T.C.
ANTALYA BÜYÜKŞEHİR BELEDİYE BAŞKANLIĞI
İmar ve Şehircilik Dairesi Başkanlığı

Konu : Aksu Mandırlar Mahallesi 1/1000
Ölç. UİP İlave ve Revizyonu İtirazlar.

Aksu Belediyesi sınırları içerisinde, Havalimanı-Turizm Yolu bağlantısının açılabilmesi amacıyla Mandırlar Mahallesi tapulamasındaki yaklaşık 130 hektarlık alanda düzenleme yapılmasına ilişkin hazırlanan 1/1000 ölçekli İlave ve Revizyon Uygulama İmar Planına yönelik itirazların incelenerek, karara bağlanmak üzere **Büyükşehir Belediye Meclisine havalesini arz ederim.**

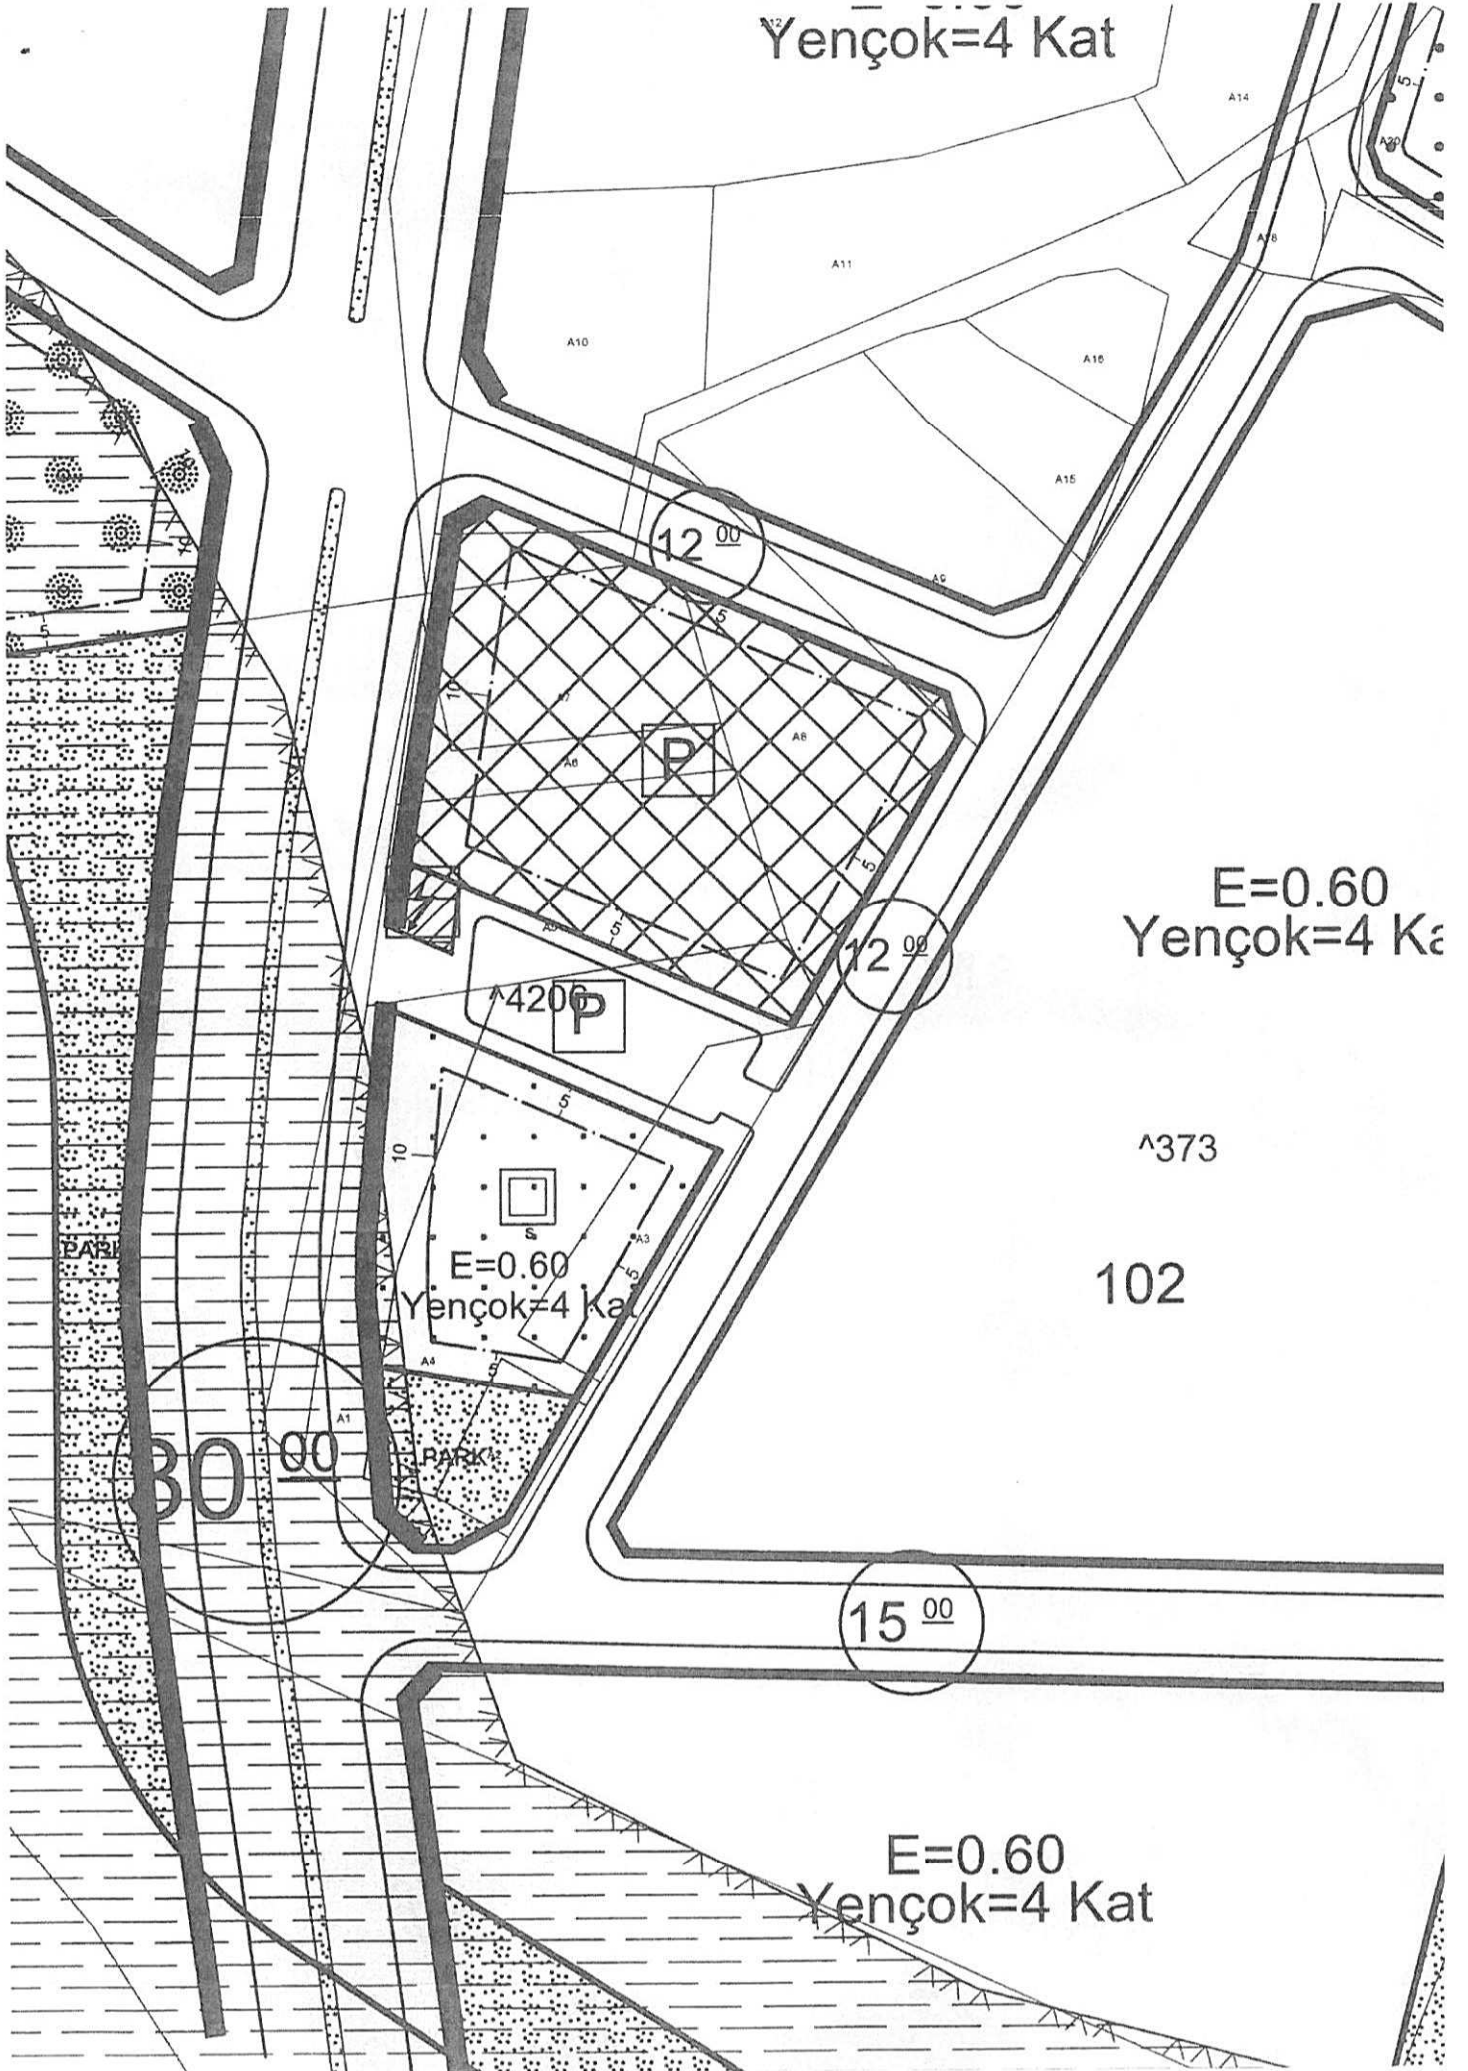
Aksu İlçesi Mandırlar Mahallesiine ilişkin askı süreçleri devam eden imar planını incelediğimde tesis ve bahçelerimizin bulunduğu 13500 ada 123 parsel A1, A2, A3, A4, A5, A8 nolu taşınmazlarımızın tamamı pazaryeri, otopark ve sağlık alanı planlanmış, ayrıca bölgeden geçen 30m yola hiç cephemiz kalmamıştır. Bu durumda mevcut yola cephe herhangi bir kullanımım hakkımız kalmayacağından ve kullanım hakkımızı mevcut tesislerimiz evlerimizin bulunduğu alandan alamayacağımızdan Pazar yeri alanının daha doğudaki yine hissemiz bulunan 102 parselin bulunduğu adaya kaydırılarak hakkımızı kullanımımız (ev+tesis) olan alandan almamızın sağlanması ile mağduriyetimizin giderilmesi hususlarında gereğini arz ederim.08.02.2018
